改善箇所説明図

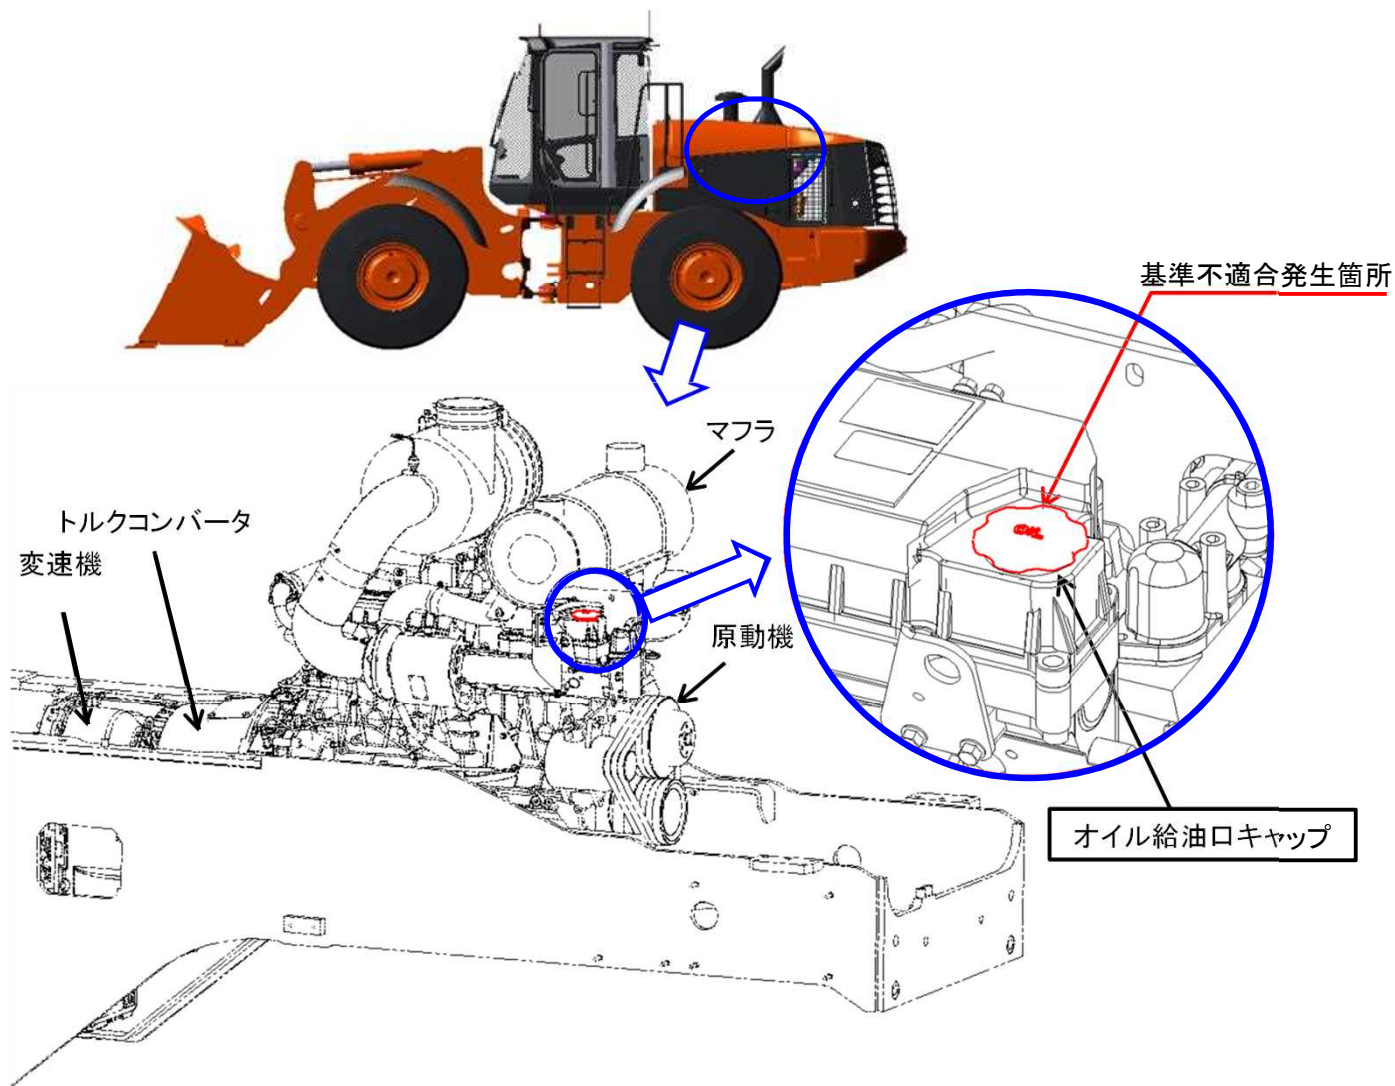
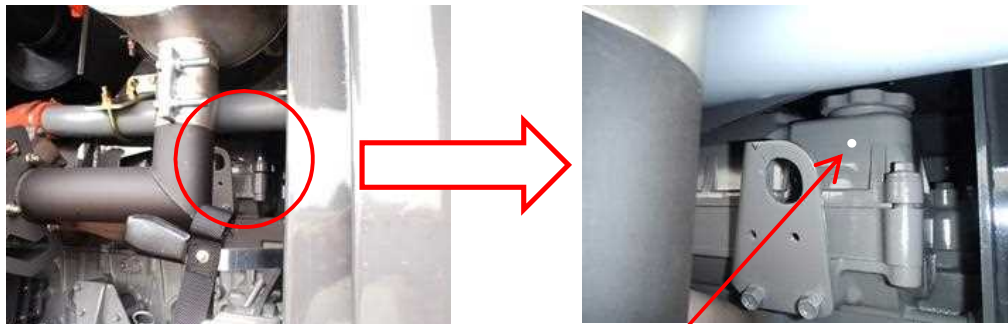
原動機において、ヘッドカバー上部にある通常使用しないオイル給油口キャップのパッキンがマフラー熱により熱劣化し、キャップが緩むものがある。そのため、そのままの状態で使用を続けると、当該キャップの緩みが進行して、最悪の場合、キャップが脱落しエンジンオイルが漏れるおそれがある。

改善措置の内容： 全車両、オイル給油口キャップをアルミ製に変更する。

識別：対策完了車については、原動機左側のヘッドカバー側面(オイル給油口下)に白色ペンキを塗布する。

白色ペンキを塗布する
